Hedensted Kommune - høring - afgrænsningsnotat vedr. solcellepark ved Uldum og Hesselballe

Haderslev Stift har modtaget høring af udkast til afgrænsningsnotat vedrørende solcellepark mellem Hesselballe og Uldum.

Angående supplerende høring af offentligheden og berørte myndigheder vedrørende afgrænsning af miljøvurdering for solcelleanlægget ved Uldum og Hesselballe:

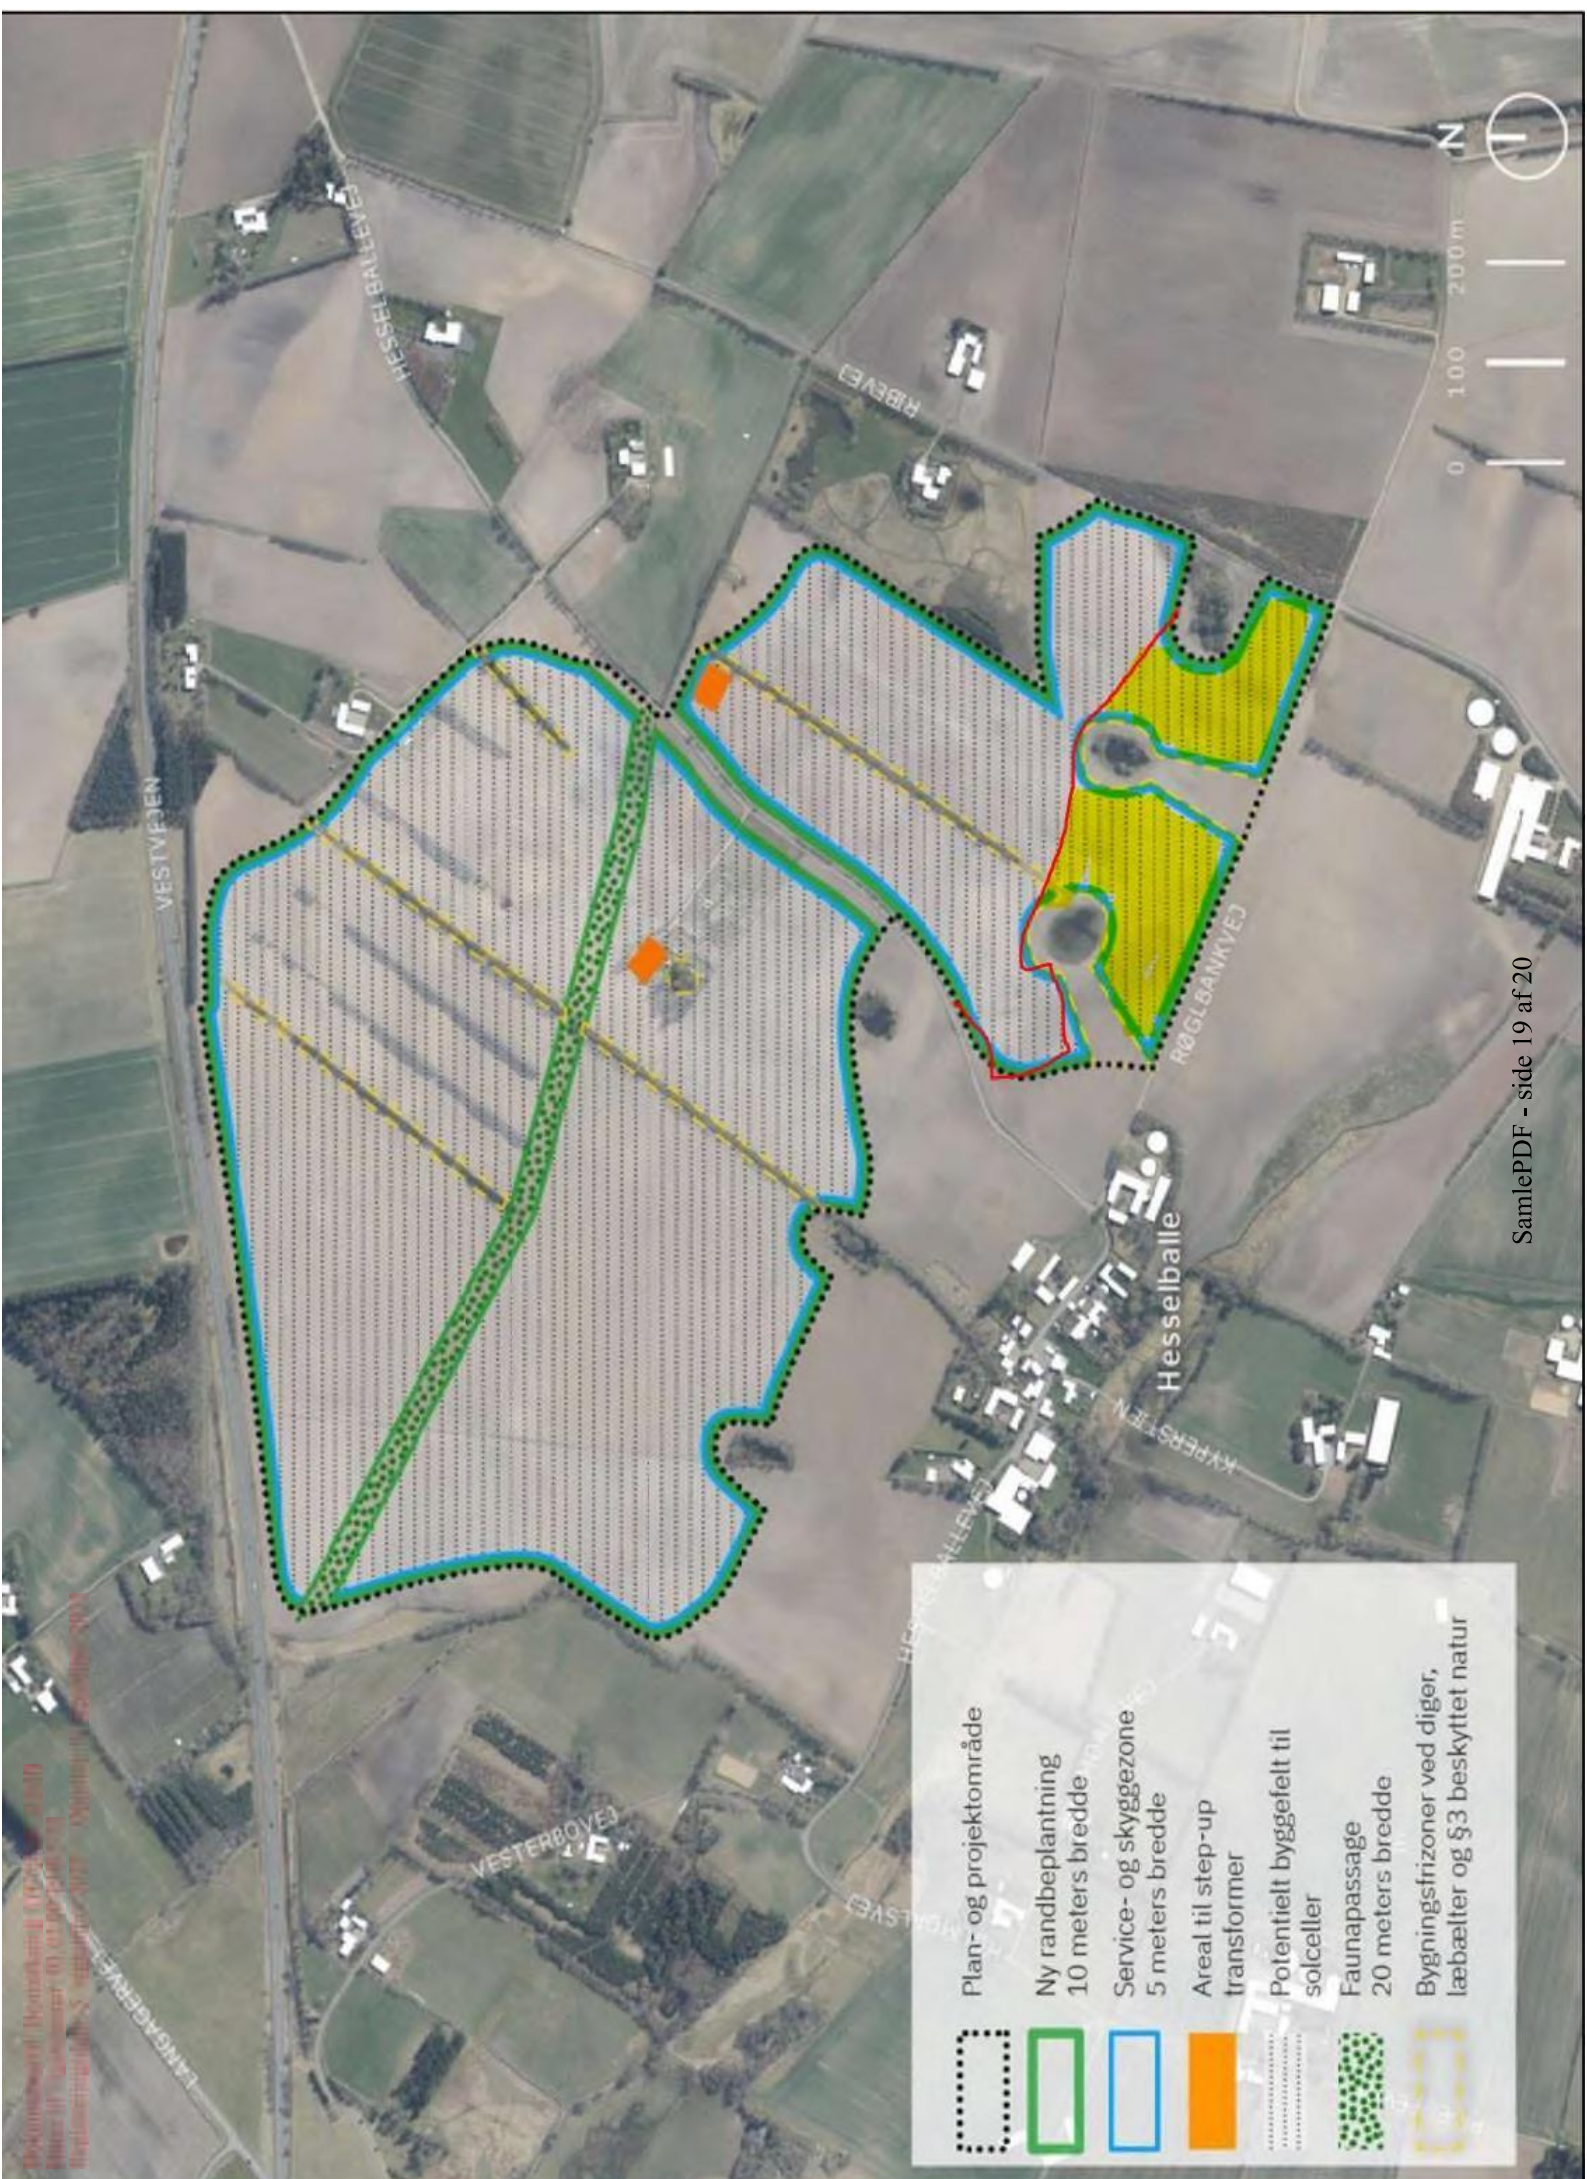
3. At vi ikke kommer til at se solcellerne fra vores ridebane, jeg har tidligere bedt om en redegørelse på Hvor høje beplantningen mod syd skal være for vi bliver fri for at se på grimme jernmarker. Jeg mangler stadig en tilbage melding fra Hedensted Kommune.
Jeg tror ikke på det kan lade sig gøre – men får jeg ikke et svar, må vi har sat Advokat på – for jeg vil ikke se på sorte marker, når vi er flyttet på landet for
At se på grønne marker og natur
